Dálnice D35 Staré Město - Mohelnice

TUNEL MALETÍN

**Expertní posouzení dokumentace
pro územní rozhodnutí**

05/2020

Obr. 1 Fotodokumentace jádra vrtu HJ 48

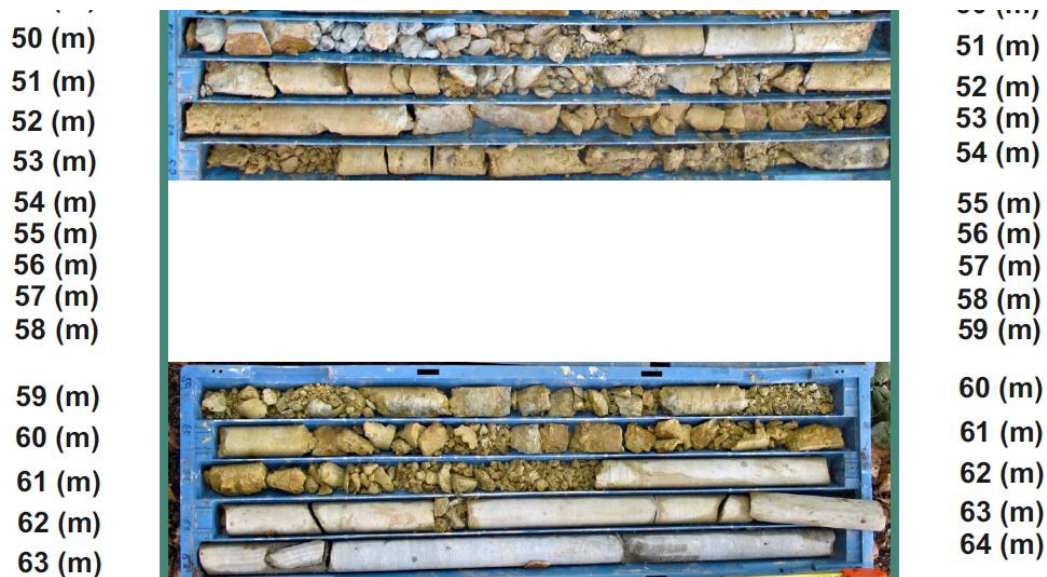
Horniny zastižené vrtem HJ 48(dle fotografie), v úrovni původní nivelety a hlouběji, neodpovídají uvedenému popisu.

Na základě vrtu HJ 48, se jedná o silně porušené prostředí, bez výrazného zlepšení s hloubkou. Prakticky v celé délce vrtu se nachází výrazně podrcená hornina, charakteru úlomků o velikosti do několika cm.

Obr. 3 Údaje poskytnuté v rámci podélného řezu tunelem Maletín v předběžném GTP

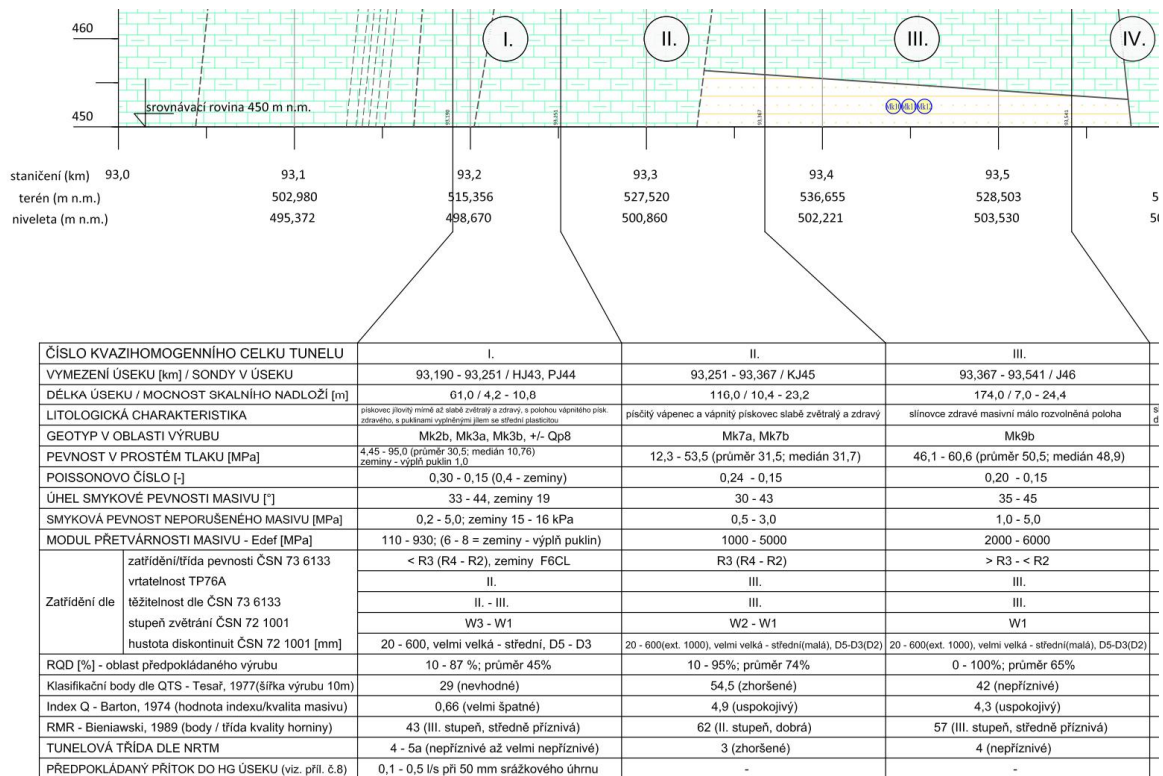
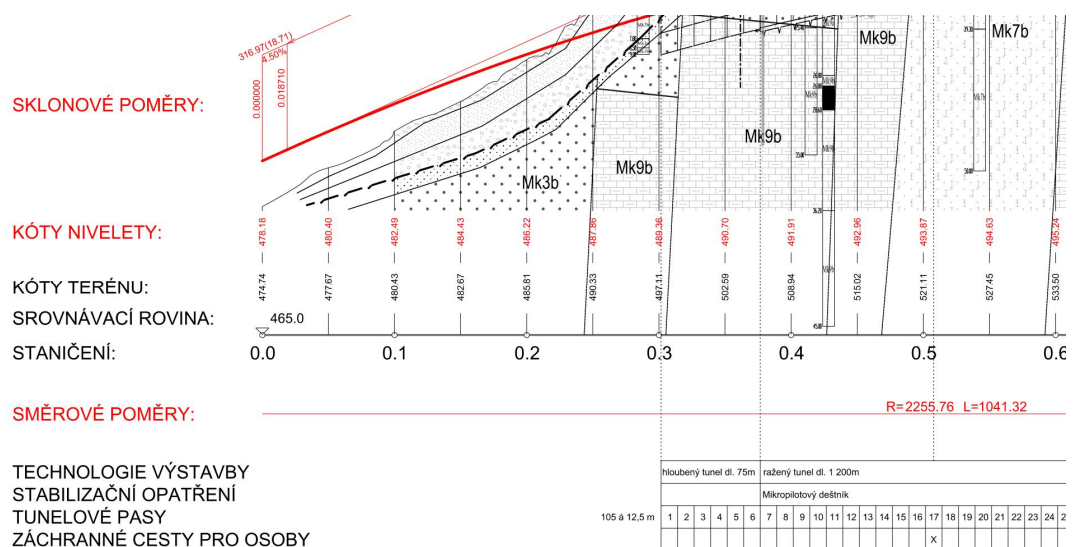
Komentář: V podélných řezech nejsou využity hodnoty zjištěné v rámci předběžného geotechnického průzkumu (Podélný geotechnický profil tunelem Maletín na straně 55 závěrečné zprávy pasportu E1 – Tunel Maletín). Údaje uvedené v tomto řezu viz Obr. 3.

Obr. 18 Technické řešení šachty na čištění drenáže s odbočením potrubí do pláně vozovky (ASFINAG)

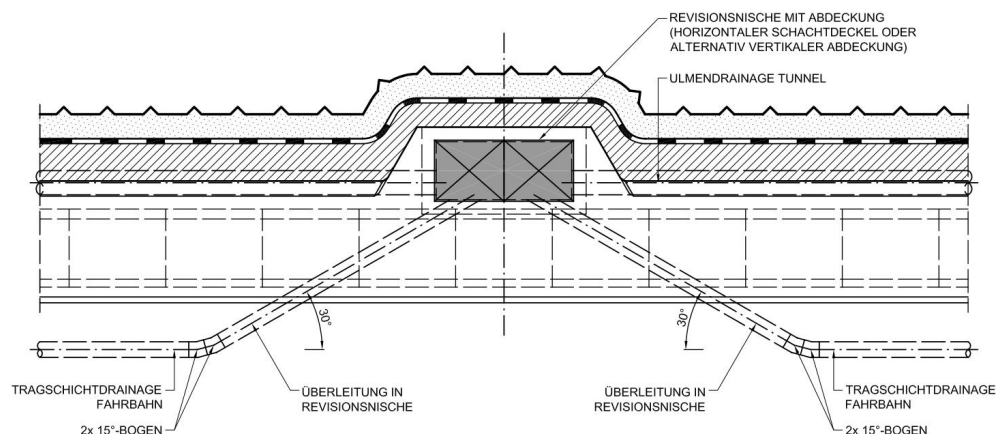
V technickém řešení je profil tunelu naklopen v souladu s příčným sklonem vozovky a pláň komunikace odvodněna jednostranným sklonem tak, aby bylo možné drenáž umístit v blízkosti patky sekundárního ostění a čistění mohlo probíhat ze šachet umístěných do výklenců na boku tunelu. Standardně tato drenáž odvádí vodu do boční tunelové drenáže. V případě tunelu Maletín je navržen tlakový systém hydroizolace a boční drenáž není navržena. Snaha o odstranění poklopů drenážních šachet z vozovky je krok správným směrem, je však třeba navrhnout takový drenážní systém, který by čistění drenáže umožňoval. Zásadní roli hraje úhel odbočení drenážního potrubí ze šachty do prostoru pod vozovkou viz Obr. 18. Navržené

technické řešení podle ASFINAG umožňuje čištění „ze šachty do šachty“ s tím, že drenážní potrubí pod vozovkou je pouze sběrné a hlavní drenážní potrubí je umístěno na boku tunelu (boční podélná drenáž). V případě tunelu Maletín je problémem i malá vzdálenost revizních šachet (viz Obr. 29)

Vyjádření projektanta DÚR	Vyjádření zpracovatele posudku
Navržený drenážní systém počítá s umístěním šachet do chodníků s tím, že je navrženo pouze drenážní potrubí pod vozovkou (s ohledem na uzavřený HI systém) – viz TZ, kap. 9.6. Drenážní šachty jsou navrženy standardně po 50 m, což je rastr preferovaný budoucím správcem.	I když dokumentace neuvádí příčný řez s výklenkem a šachtou na čištění drenáže, je z dispozičního řešení příčného řezu tunelu zřejmé, že dojde při napojení drenážního potrubí na šachtu čištění drenáže ke kolizi s potrubím požárního vodovodu, případně kabelem VN. Technické řešení by mělo být navrženo jako funkční a umožňovat správnou funkci odvodnění vozovky. Umístění šachet na čištění drenáže výrazným způsobem zvyšuje životnost vozovky a snižuje provozní náklady spojené s její údržbou.

Obr. 19 Vedení požárního vodovodu s možností proudění vody v potrubí

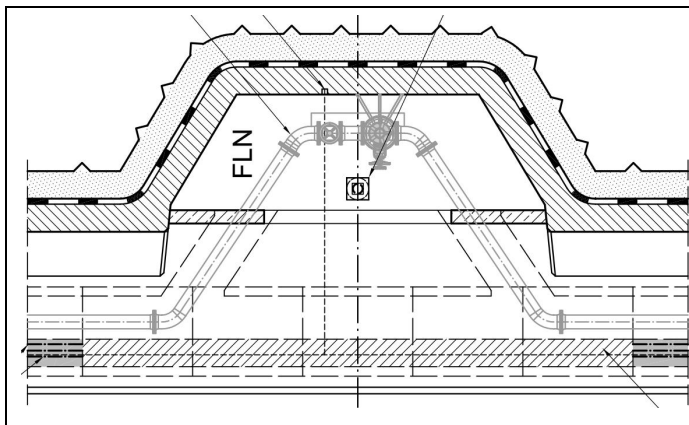
Dalším důležitým detailem je zajištění nezámrznosti potrubí požárního vodovodu. To je možné zajistit cirkulací vody v potrubí, které je navrženo bez „slepých ramen“. Požární hydranty s nulovým obsahem vody po uzavření jsou navrženy přímo na okruhu požárního vodovodu tak, aby voda pod nimi mohla cirkulovat. Umístěním sekčního uzávěru pod hydrantem je možné provést jeho demontáž bez nutnosti vypuštění vody z potrubí a omezení funkce požárního vodovodu. Možné technické řešení ukazuje opět vzorový list ASFINAG a praktická ukázka z rakouského tunelu Götschka – viz Obr. 19.

Souhlas, takto hydranty standardně navrhujeme. Napojení hydrantů **bude blíže specifikováno** v kap. 9.7.

Obr. 24 Zajištění stability boků jámy a portálového svahu

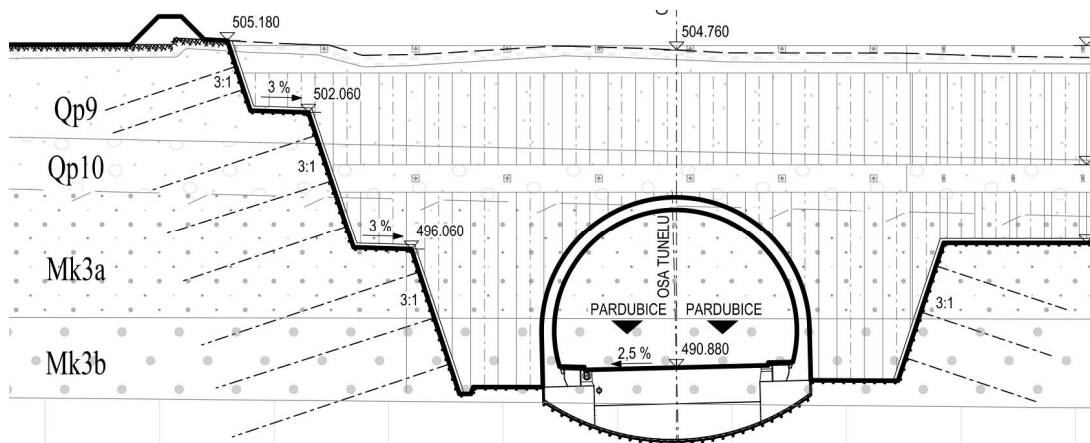
Tunel funguje ve svahu jako vodorovná pilota a stabilita svahu by neměla být při zajištění kaloty jehlováním nebo MP deštníkem ohrožena. Výkresová dokumentace neobsahuje podélný řez portálovou stěnou, kde by bylo vidět průběh geologických vrstev, vztah mezi tunelovou troubou a kořeny kotev atd. V případě portálových stěn jde opět o zábory pozemků možnosti optimalizace technického řešení v DSP.

Vyjádření projektanta DÚR Podrobnost nad rámec DUR.	Vyjádření zpracovatele posudku Koncepční řešení stavební jámy, způsobu jejího zajištění a rozsahu je součástí DÚR. Pokud by podélný řez existoval, nedošlo by k chybnému rozmístění lanových kotev – viz předchozí připomínka a porovnání obrázků Obr. 24 a Obr. 25. Není zřejmé, na základě čeho byly bez příslušné výkresové dokumentace stanoveny okrajové podmínky pro statický výpočet pilotových stěn, resp. lze tímto vysvětlit i chybně zvolený počet převázek ve výkresové dokumentaci a ve statickém výpočtu.
---	--

Obr. 26 Příklad ukončení komunikací na portále bez návaznosti

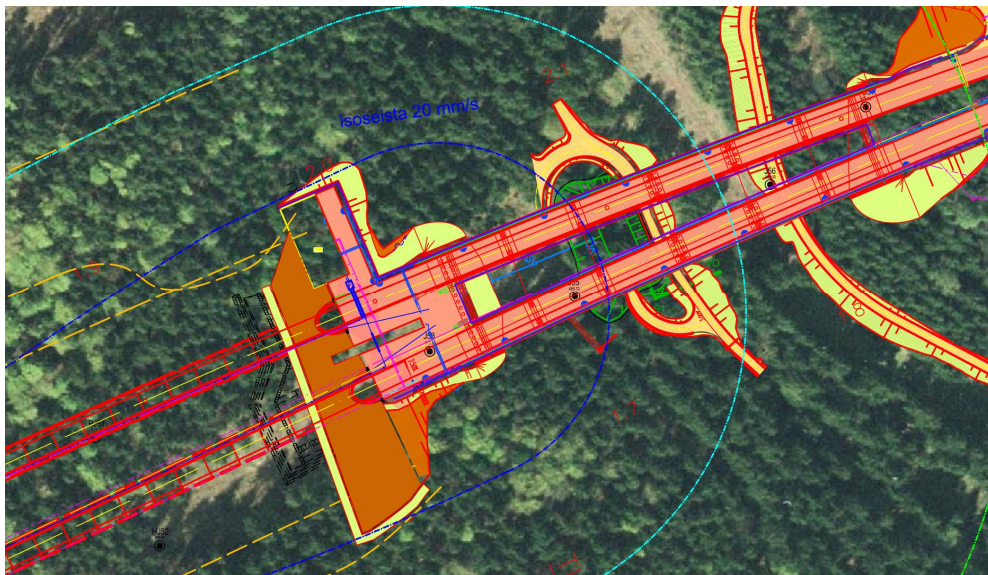
VD 2) Snaha o umístění výkresu na formát A2 a měřítko limituje velikost oblasti a zobrazení širších vztahů, k čemuž přehledná situace slouží. Portálové úseky jsou tak „ořezané“ o přístupové komunikace a navazující objekty stavby. Případně končí bez návaznosti v lese Obr. 26 Příklad ukončení komunikací na portále bez návaznosti.

Vyjádření projektanta DÚR Výkres bude upraven do měřítka M 1:5000.	Vyjádření zpracovatele posudku Se způsobem zapracování souhlasíme.
--	---

Obr. 28 Dispoziční řešení dna tunelové propojky – kabelové kanály a místa oslabení

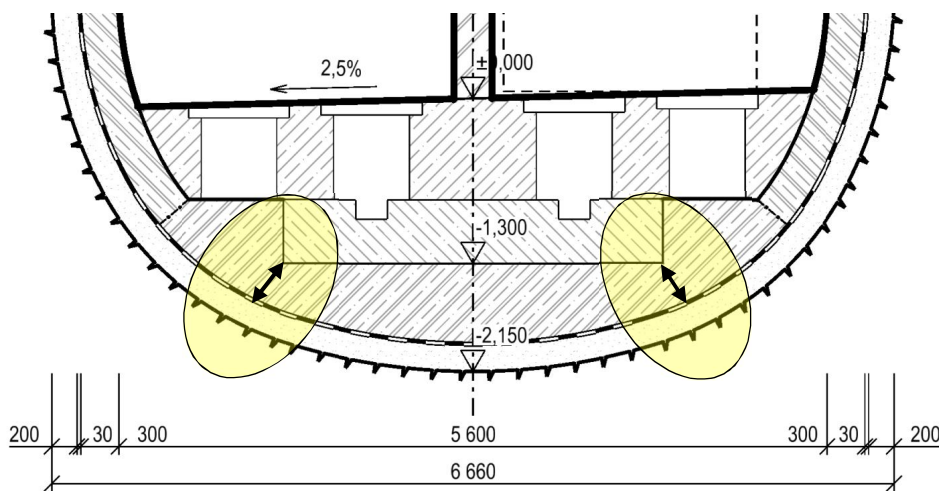
VD 29) Výplňový beton nad spodní klenbou doporučujeme jako v případě tunelových trub nahradit nosnou konstrukcí spodní klenby, aby nedocházelo k jejímu oslabení v místě namáhání posouvající silou.

Obr. 29 Příklad rozmístění šachet na čištění drenáže

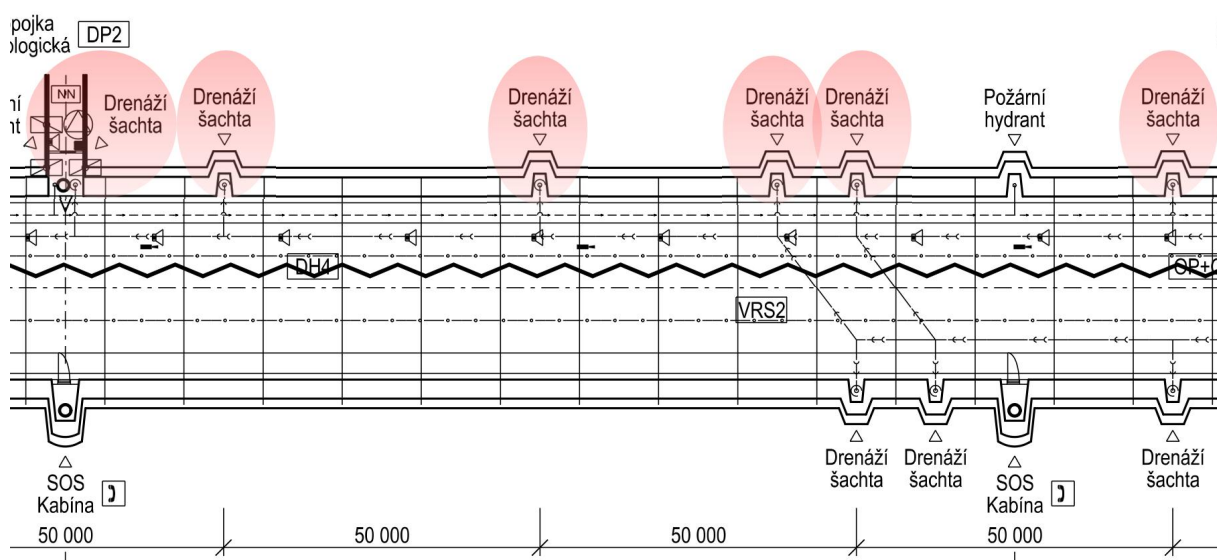
VD 74) Z výkresu není zřejmé (a jiný není v dokumentaci dokladován), jak bude zajištěno čištění drenážního potrubí pro odvodnění pláň vozovky z bočních šachet podle požadavku ŘSD „ze šachty do šachty“ při úhlu odbočení potrubí umožňujícím čištění drenáže tlakovou vodou a provádění kamerových zkoušek. Naprostým extrémem je umístění 6 šachet na čištění drenáže (a tím i výklenků v ostění) na 200 m tunelu – viz Obr. 29 Příklad rozmístění šachet na čištění drenáže.

V technickém řešení také není vysvětleno, proč dochází při jednostranném sklonu pláně vozovky k tak dlouhému úseku tunelu, ve kterém jsou šachty na čištění drenáže umístěny po obou stranách tunelu. Úsek nelze blíže definovat, protože koordinační schéma neobsahuje ani staničení v TM, ani čísla bloků betonáže, takže je z hlediska orientace v tunelu zcela slepé. Je nutno do výkresu doplnit.
--	--

Vyjádření projektanta DÚR	Vyjádření zpracovatele posudku
Uhel odbočení činí 150°. Prověříme sloučení výklenku. Na obrázku se nachází překlopení vozovky, proto jsou hned 2 drenážní šachty vedle sebe (zdvojený převod pod vozovkou – pojistný systém).	Popis technického řešení by měl být popsán v technické zprávě, případně formou poznámek na výkrese. Převod drenážního potrubí při překlopení vozovky lze provést zdvojením drenážního potrubí v jedné šachtě. Navržené technické řešení, kdy je z důvodu zdvojení potrubí zdvojen celý blok betonáže zbytečně „předimenzovaný“.
	Protože je vedení drenážního potrubí zakresleno pouze schematicky, není zřejmé, jak bude potrubí převedeno při daném úhlu odbočení z jedné šachty do druhé umístěné v sousedním bloku betonáže?
